## Wijzigingsbesluit kavelbesluiten III, IV en V windenergiegebied Borssele

II Toelichting op de wijziging van de kavelbesluiten III, IV en V windenergiegebied Borssele

III Wijziging voorschriften

Voorschrift 2, eerste lid

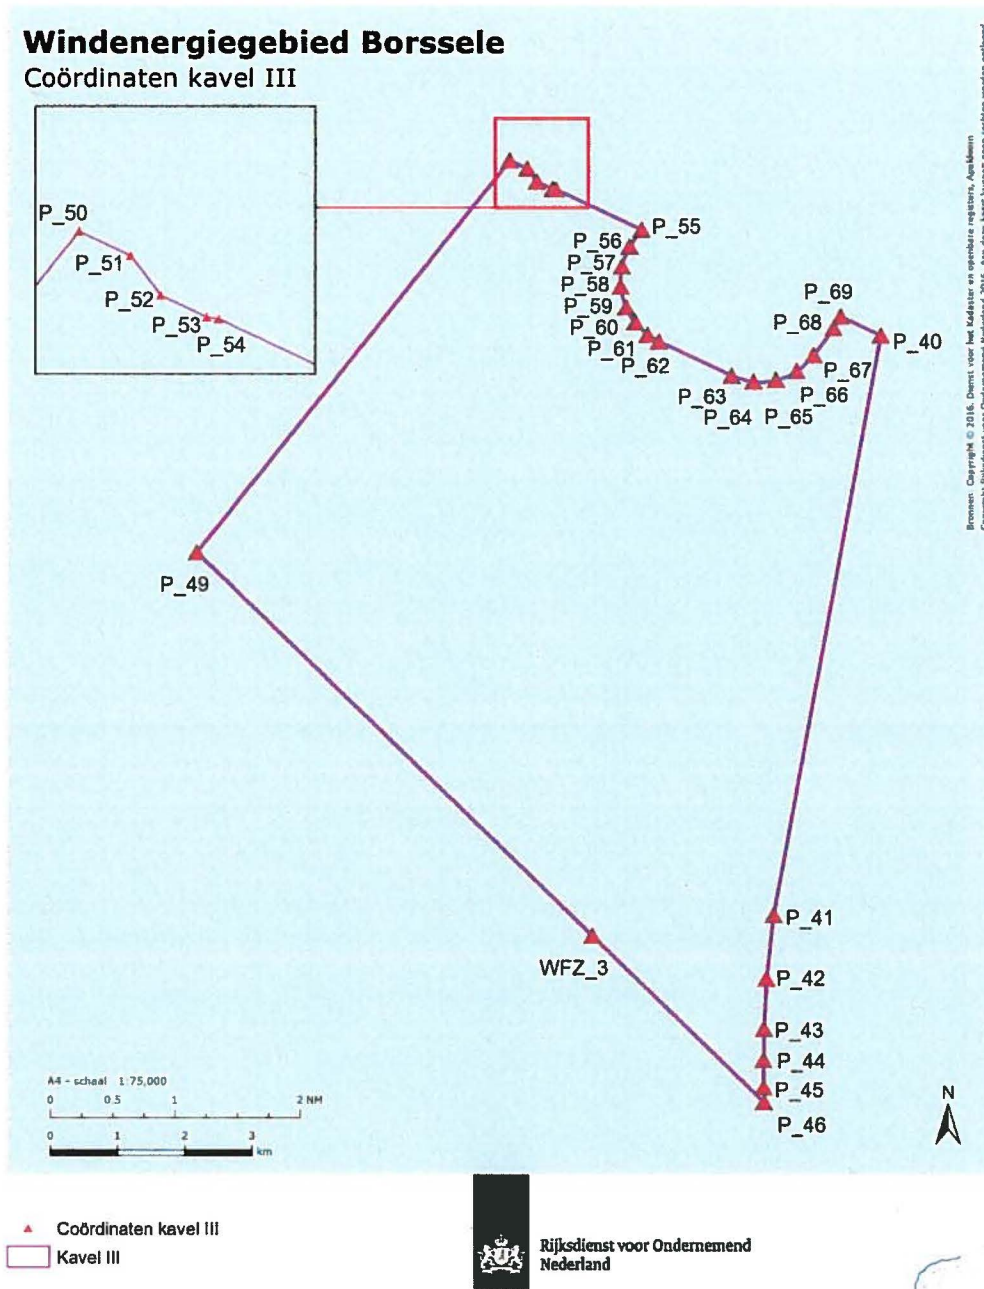
1. Het windpark wordt binnen de contour met de volgende coördinaten geplaatst:

UTM coördinaten (ETRS89, zone 31)			
Locatie	Punt	Oostelijk	Noordelijk
Kavel III	P_40	502426,5	5727928,5
Kavel III	P_41	500813,5	5719302,6
Kavel III	P_42	500704,5	5718354,3
Kavel III	P_43	500666,3	5717604,8
Kavel III	P_44	500658,9	5717143,2
Kavel III	P_45	500660,2	5716737,1
Kavel III	P_46	500666,1	5716513,5
Kavel III	WFZ_3	498105,4	5718993,7
Kavel III	P_49	492218,7	5724695,4
Kavel III	P_50	496881,0	5730532,8
Kavel III	P_51	497139,9	5730411,2
Kavel III	P_52	497289,1	5730215,2
Kavel III	P_53	497518,6	5730107,2
Kavel III	P_54	497575,3	5730099,1
Kavel III	P_55	498850,7	5729499,4
Kavel III	P_56	498670,2	5729247,3
Kavel III	P_57	498558,1	5728957,4
Kavel III	P_58	498540,2	5728647,2
Kavel III	P_59	498618,2	5728346,4
Kavel III	P_60	498752,8	5728122,6
Kavel III	P_61	498940,6	5727941,3
Kavel III	P_62	499109,6	5727840,0
Kavel III	P_63	500195,7	5727329,7
Kavel III	P_64	500520,8	5727240,4
Kavel III	P_65	500857,1	5727263,6
Kavel III	P_66	501166,7	5727397,2

Kavel III	P_67	501420,7	5727634,5
Kavel III	P_68	501721,8	5728035,7
Kavel III	P_69	501826,6	5728210,6

De kaart met de ligging van kavel III is opgenomen in de bijlage bij deze voorschriften.

4. De bijlage bij voorschrift 2, eerste lid, komt te luiden:

Voorschrift 2, tweede en derde lid

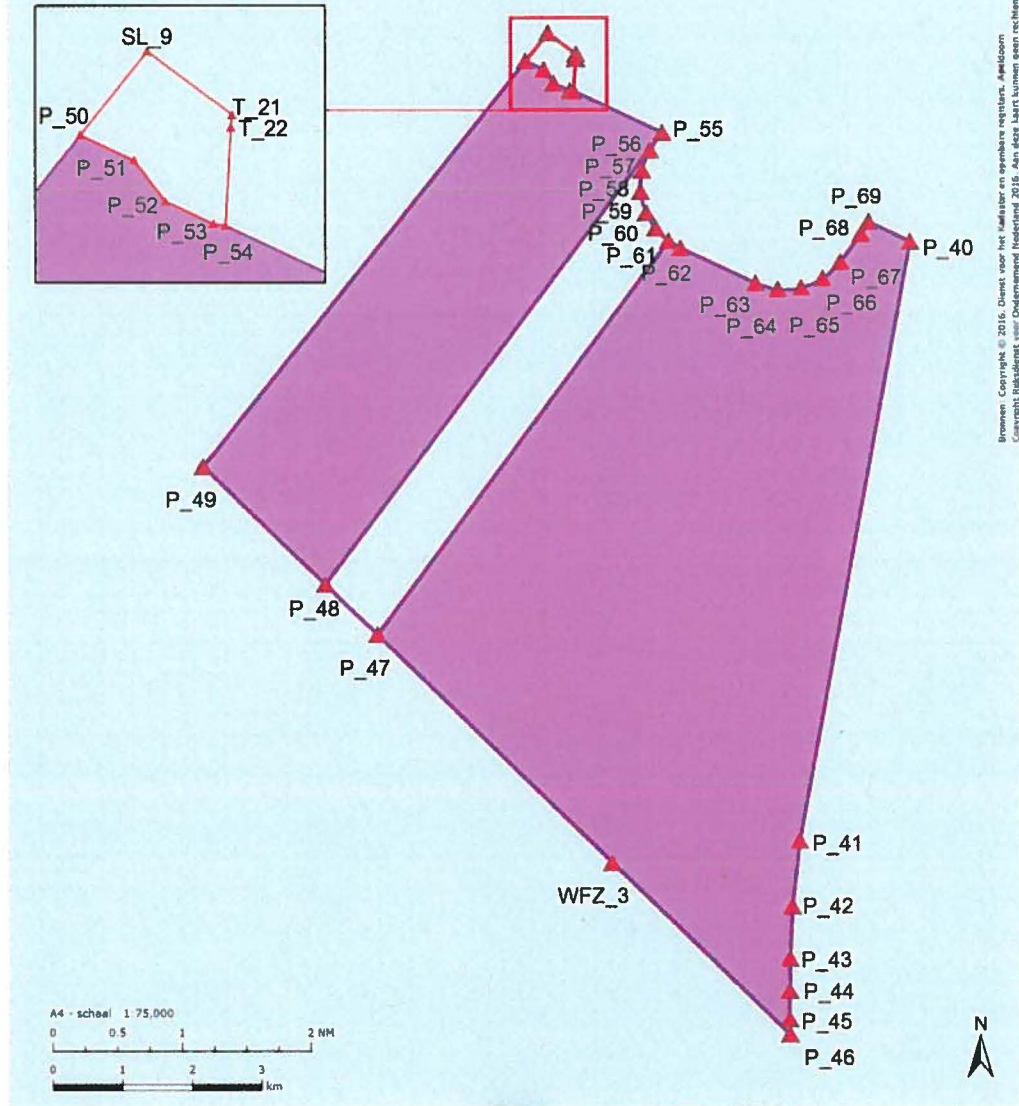
2. Het tracé van de aansluitverbinding naar platform Borssele Bèta ligt binnen de volgende coördinaten:

UTM coördinaten (ETRS89, zone 31)			
Locatie	Punt	Oostelijk	Noordelijk
Tracé	P_50	496881,0	5730532,8
Tracé	P_51	497139,9	5730411,2
Tracé	P_52	497289,1	5730215,2
Tracé	P_53	497518,6	5730107,2
Tracé	P_54	497575,3	5730099,1
Tracé	T_22	497603,4	5730569,9
Tracé	T_21	497609,5	5730630,6
Tracé	SL_9	497202,2	5730934,4

2. Er worden geen windturbines geplaatst in de onderhoudszones van de SeaMeWe telecomkabel. Deze zones worden begrensd door de punten in onderstaande tabel en die ook zijn weergegeven op de kaart in de bijlage bij deze voorschriften.

UTM coördinaten (ETRS89, zone 31)			
Locatie	Punt	Oostelijk	Noordelijk
Kavel III	P_47	494719,1	5722273,6
Kavel III	P_48	493970,0	5722999,1
Kavel III	P_55	498850,7	5729499,4
Kavel III	P_56	498670,2	5729247,3
Kavel III	P_57	498558,1	5728957,4
Kavel III	P_58	498540,2	5728647,2
Kavel III	P_59	498618,2	5728346,4
Kavel III	P_60	498752,8	5728122,6
Kavel III	P_61	498940,6	5727941,3

5. De bijlage bij voorschrift 2, tweede en derde lid, komt te luiden:

Voorschrift 2, eerste lid

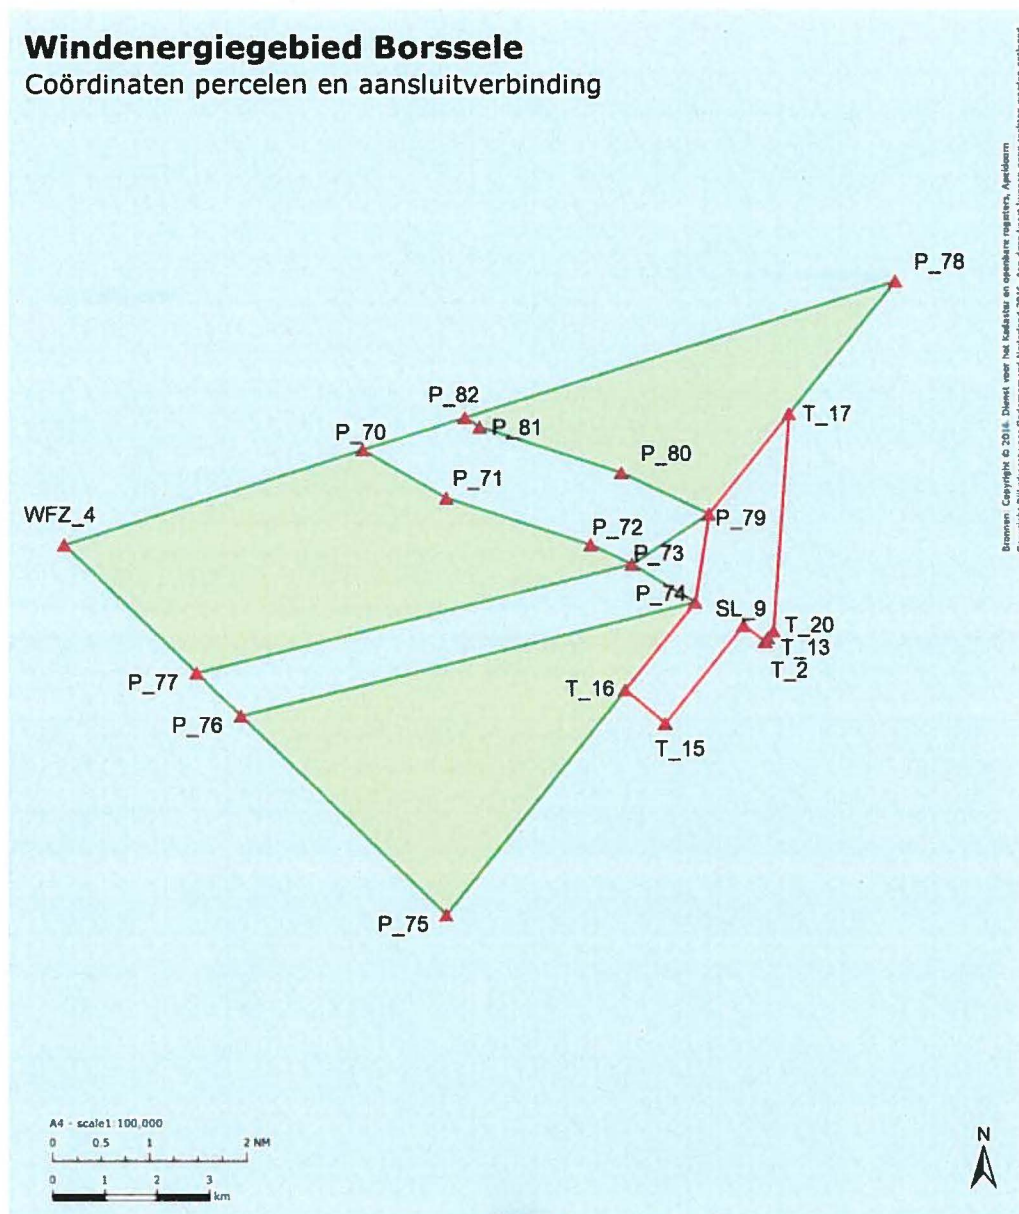
1. Het windpark wordt binnen de contour met de volgende coördinaten geplaatst:

UTM coördinaten (ETRS89, zone 31)			
Locatie	Punt	Oostelijk	Noordelijk
Kavel IV	P_73	495068,1	5732104,1
Kavel IV	P_74	496277,2	5731380,0
Kavel IV	P_75	491497,3	5725394,1
Kavel IV	WFZ_4	484178,5	5732482,8
Kavel IV	P_78	500129,9	5737534,4
Kavel IV	P_79	496541,5	5733070,9

De kaart met de ligging van kavel IV is opgenomen in de bijlage bij deze voorschriften.

4. De bijlage bij voorschrift 2, eerste lid, komt te luiden:

Voorschrift 2, eerste lid

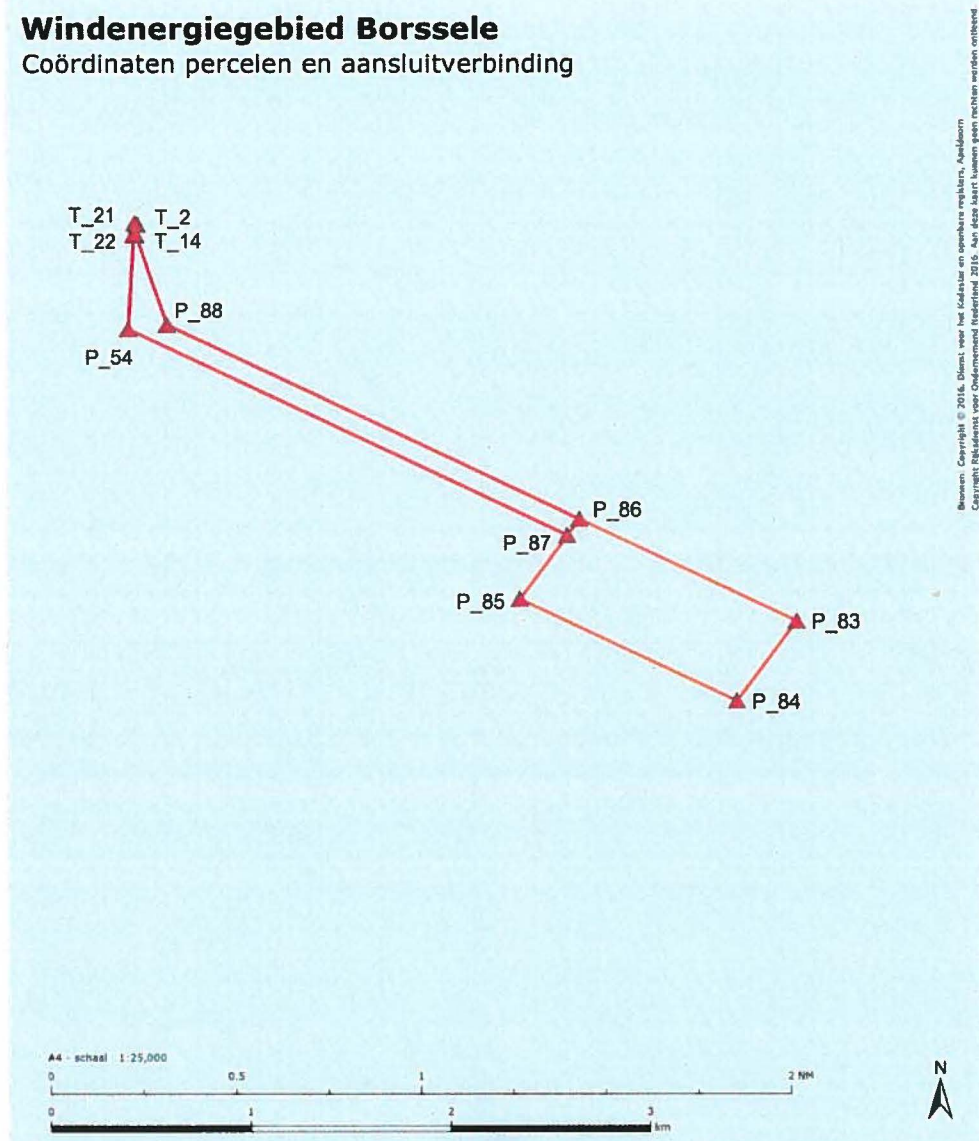
1. Het windpark wordt binnen de contour met de volgende coördinaten geplaatst:

UTM coördinaten (ETRS89, zone 31)			
Locatie	Punt	Oostelijk	Noordelijk
Kavel V	P_83	500922,0	5728636,0
Kavel V	P_84	500621,0	5728234,8
Kavel V	P_85	499534,9	5728745,1
Kavel V	P_86	499836,2	5729146,6

De kaart met de ligging van kavel V is opgenomen in de bijlage bij deze voorschriften.

3. De bijlage bij voorschrift 2, eerste lid, komt te luiden:
